## **Beispiel „baubegleitende Qualitätskontrolle“**

### **1. Aufgabe und Auftrag**

Familie K errichtet ein Einfamilienhaus. Nach erstem telefonischem Kontakt wird am 21.09.2012 eine Abstimmung durchgeführt, das Ziel definiert, die Unterlagen kurz besprochen. Danach ist das zu errichtende Objekt im Hinblick auf die Einhaltung von Regelwerken hin zu beobachten. Dafür wird ein Vorschlag erarbeitet, der am 26.09.2012 übermittelt wird. Zustimmung hierzu am 27.09.2012. Als Aufgabenstellung wurde festgelegt:

#### **7.3 Noppenfolie als „Sauberkeitsschicht“**

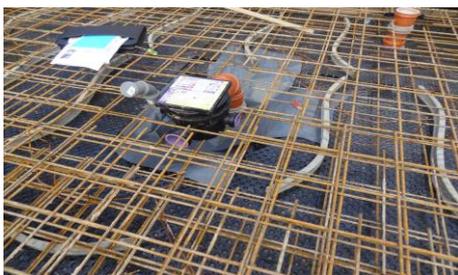
Anstelle der nach den Regelwerken geforderten Sauberkeitsschicht aus Beton wurde die oben beschriebene Noppenfolie verlegt. Sie zeigt leichte Ungenauigkeiten, die jedoch durch das Eigengewicht des einzubringenden Betons ausgeglichen werden können.

*Bodenablauf und Aufdickung unter der Platte*

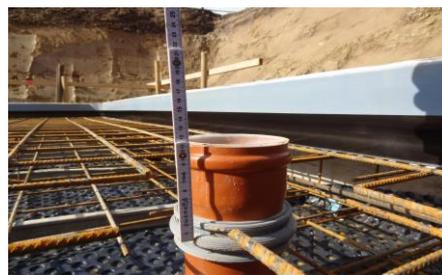
Der oben beschriebene Bodeneinlauf ist über einer Bodenplattenverdickung eingebaut. Er wird nach Anweisung noch nachträglich stabilisiert, damit ein Aufschwimmen oder andere Lageveränderungen vermieden werden. Die Aufdickung der Bodenplatte ist so gewählt, dass 25cm Betonstärke erreicht werden. Der Block ist nicht bewehrt und nicht abgepolstert. Die Dichtigkeit soll ausschließlich über den Beton erreicht werden.

Die beiden die Bodenplatte durchstoßenden Abwasserrohre sind mit Dichtungsringen ähnlich dem DOC-System (Merkl/Augsburg) ausgeführt. Die Ringe sind etwa mittig in der Bodenplatte angeordnet. Der Rohbau hatte sich während des Termins fernmündlich mit dem Fachlieferanten abgestimmt, dass ein Beleg für die Funktionstüchtigkeit vorliegt. Die Unterlage wird per mail an den Bauherrn übermittelt.

*Fehlstellen, Gewebe sichtbar*

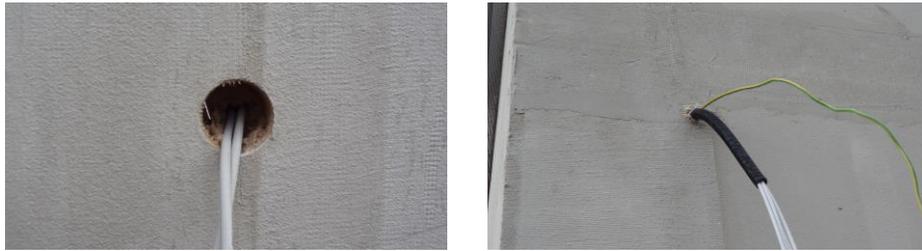
*Fehlstellen, Gewebe sichtbar*

*Fehlstellen*

### **17.5 Profilblechbedachung**

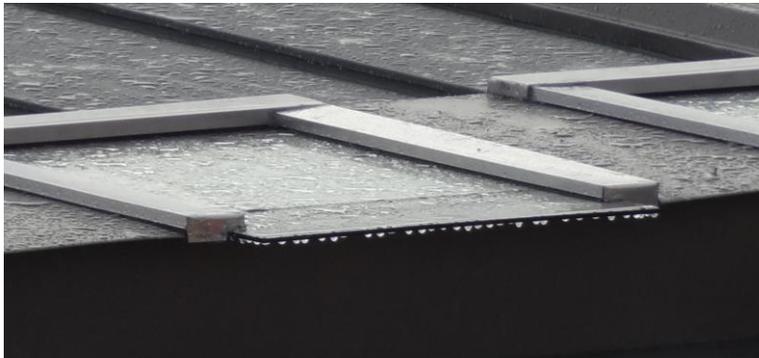
Die Bedachung ist in Ausrichtung gegen die Wetterrichtung verlegt, die Befestigungspunkte gedichtet, die Dunsthüte sind mit Dichtkränzen versehen. Randeinfassungen mit Pulldach- und Ortgangblenden. Unabhängig des aus den Planunterlagen nicht ersichtlichen Dachaufbaus in südlicher Richtung vor dem Lichtelement erscheinen alle kritischen Punkte abgesichert. Letzte Sicherheit würde eine Begehung der Dachebene herstellen.
